Zusatzblatt zur Einbauanleitung 01 29 9 750 831

Änderung am Behälter Intensivreiniger

Supplement to installation instructions 01 29 9 750 831

Alteration at intensive cleaner tank

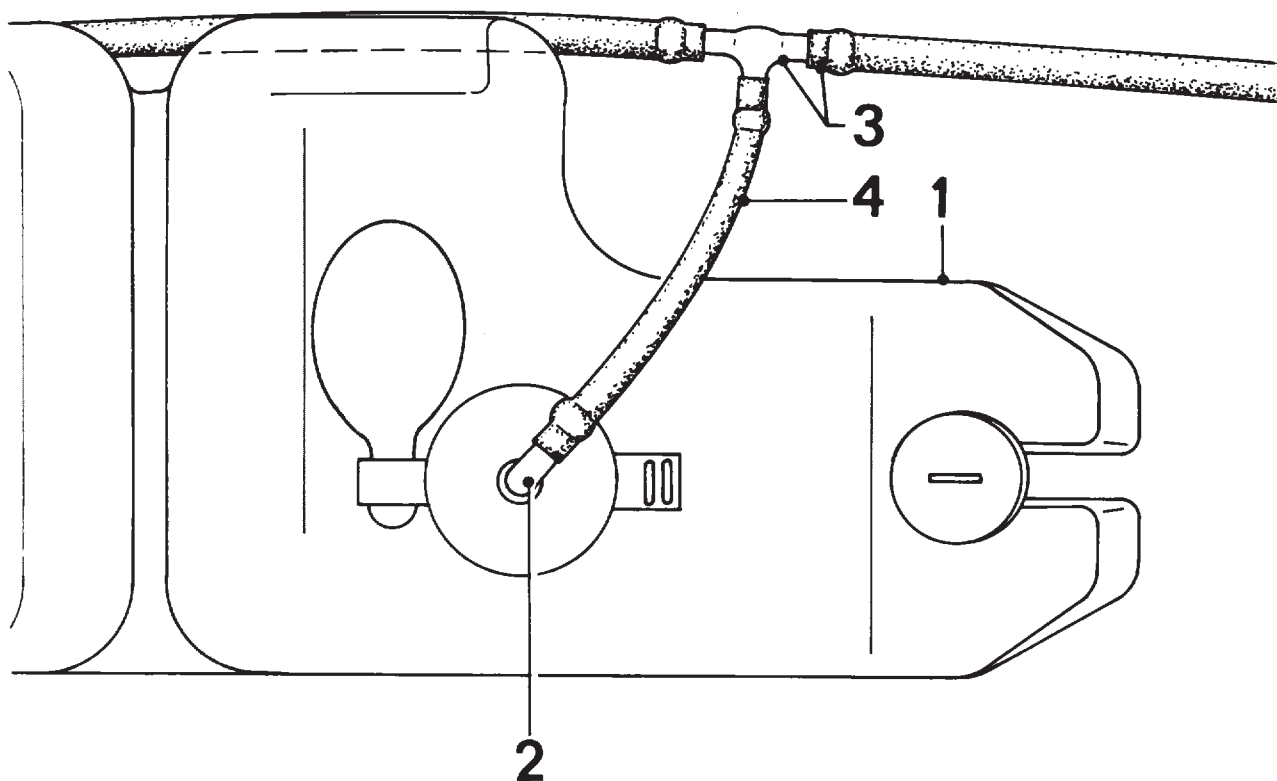
To provide better ventilation at the additional intensive cleaner tank, the filler cap should be connected to the intensive cleaner hose with a pipe elbow and a length of flexible tube (see accompanying sheet).

- 1 Intensive cleaner tank
- 2 Elbow
- 3 Junction piece in intensive cleaner hose
- 4 Flexible tube
